改善箇所説明図

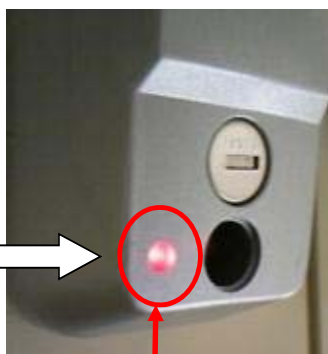
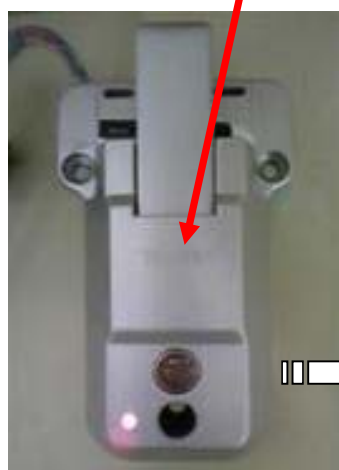
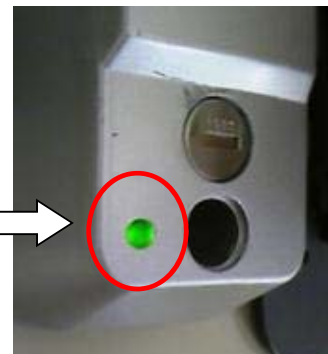
不具合発生箇所

施錠装置(電子錠)

バン型荷台の荷室ドア施錠装置の施錠確認ランプの灯色が不適切なため、リモコンキーにて施錠装置を開錠した場合、当該赤色ランプが点灯した状態で走行することが可能であることから、道路運送車両の保安基準第42条で定めるその他の灯火等の制限に抵触する。

【改善措置の内容】

全車両、施錠確認ランプの灯色を緑色にした対策品に交換する。

は交換部品を示す。

識別：改善実施済車には、運転者席側ドア開口部のドアストライカー付近にNo.2991のステッカーを貼付けする。
